Salling Mortensen: Hjem for kronisk syge i Aarhus. Skitseprojekt, facader og etageplan 1:800

Hjem for kronisk syge i Aarhus

Af arkitekt M.A.A. Salling Mortensen

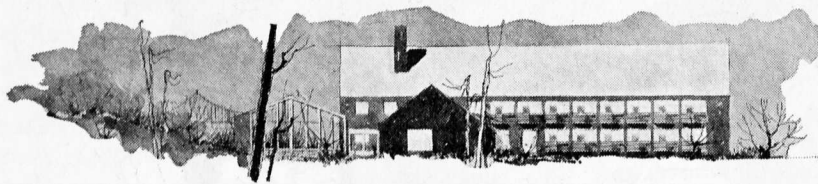
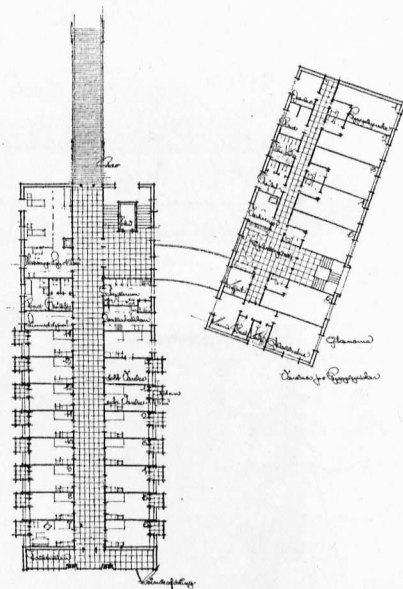
Dommerkomiteens bemærkninger: Bygningernes placering paa grunden tager paa en smuk maade hensyn til de vanskelige terrænforhold; plan-dispositionen er god med en hensigtsmæssig indbyrdes placering af patientafdelingerne og den særskilt beliggende funktionærfløj. Man kunde dog ønske de enkelte funktionærboliger i bedre kontakt med havearealet.

Fælleslokalernes udformning og placering synes mindre heldig, navnlig ses ingen motivering for den ret kostbare, fritliggende samlingssal.

Tilkørselen til hovedindgangen bag om funktionærfløjen forbi vareindleveringen er ikke god.

Bygningernes ydre udformning synes tiltalende. Dog er man meget betænkelig ved samspillet mellem de to næsten lige høje toetagers bygninger. Det iøvrigt charmerende forslag synes med sit hyggelige præg at indebære løftet om en rigtig løsning af den stillede opgave.

Salling Mortensen: Hjem for kronisk syge i Aarhus. Skitseprojekt, faader og etageplan 1 : 800

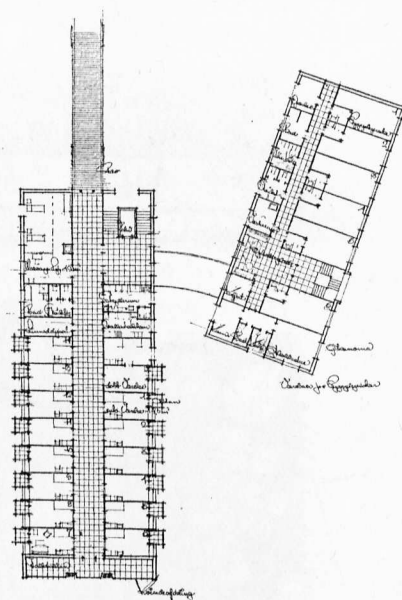
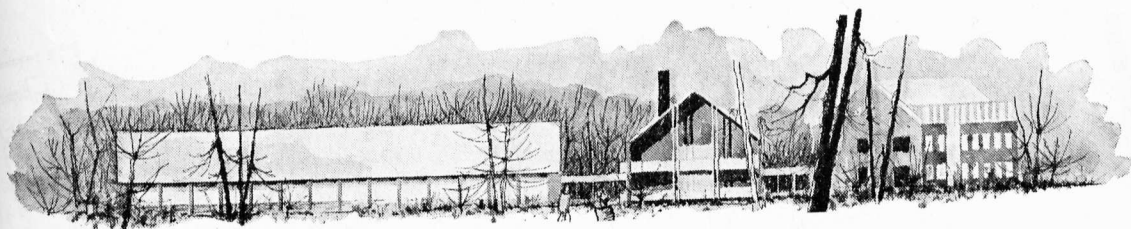
Dommerkomiteens bemærkninger: Bygningernes placering paa grunden tager paa en smuk maade hensyn til de vanskelige terrænforhold; plan-dispositionen er god med en hensigtsmæssig indbyrdes placering af patientafdelingerne og den særskilt beliggende funktionærfløj. Man kunde dog ønske de enkelte funktionærboliger i bedre kontakt med havearealet.

Fælleslokalernes udformning og placering synes mindre heldig, navnlig ses ingen motivering for den ret kostbare, fritliggende samlingssal. Tilkørselen til hovedindgangen bag om funktionærfløjen forbi vareindleveringen er ikke god.

Bygningernes ydre udformning synes tiltalende. Dog er man meget betænkelig ved samspillet mellem de to næsten lige høje toetagers bygninger. Det iøvrigt charmerende forslag synes med sit hyggelige præg at indebære løftet om en rigtig løsning af den stillede opgave.
